**Oggetto: A.M. Solar srl – Provvedimento autorizzatorio unico regionale relativo al progetto
“Realizzazione impianto fotovoltaico a terra su terreno agricolo di potenza di picco
pari a 9,295 MWp e potenza nominale pari a 7,20 MW” sito nel Comune di Molinella
e nel Comune di Medicina (BO)
Trasmissione documentazione di completezza documentale dell’istanza**

Con la presente si trasmette la documentazione richiesta a seguito della verifica di completezza. Per chiarezza espositiva e al fine di facilitare la lettura delle stesse, si riportano nel seguito le richieste avanzate da ARPAE e immediatamente a seguire il chiarimento richiesto con il rimando puntuale al documento prodotto.

Immagine aerea Chiesa di Santa Croce

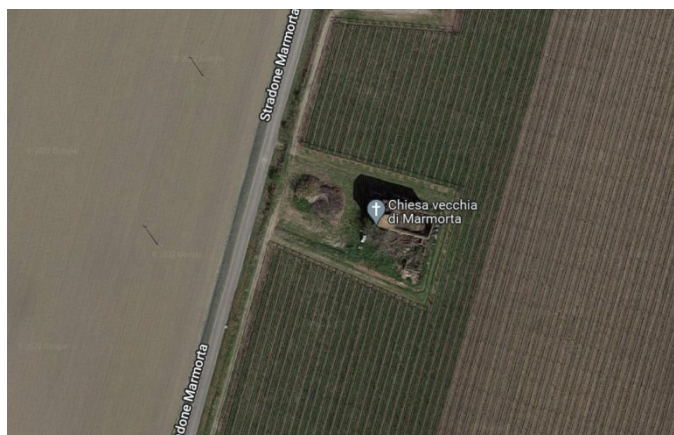
4. *In riferimento agli **aspetti di pianificazione**, la Città Metropolitana di Bologna chiede un approfondimento circa la coerenza del progetto proposto con la normativa vigente per gli impianti fotovoltaici, sia a livello nazionale che regionale. In particolare, con riferimento al D.Lgs. 199/2021, si chiede di verificare, col supporto dei Comuni coinvolti e della competente Sovrintendenza, la presenza di beni sottoposti a tutela ai sensi della parte seconda o dell'art. 136 del D.Lgs. 42/2004, entro il raggio di 1 km dall'impianto previsto.*

Al riguardo, si segnala che, dalla verifica, è sì emersa la presenza sulla via Stradone della “Chiesa Vecchia di Santa Croce e pertinenze”, ma si evidenzia che il bene appare in uno stato manutentivo che non lo rende fruibile, versando addirittura in stato di abbandono e risultando perfino privo del tetto. Si riporta l'immagine tratta dal servizio google della Chiesa di Santa Croce.

Vista aerea chiesa di Santa Croce da cui si vede l'assenza del tetto
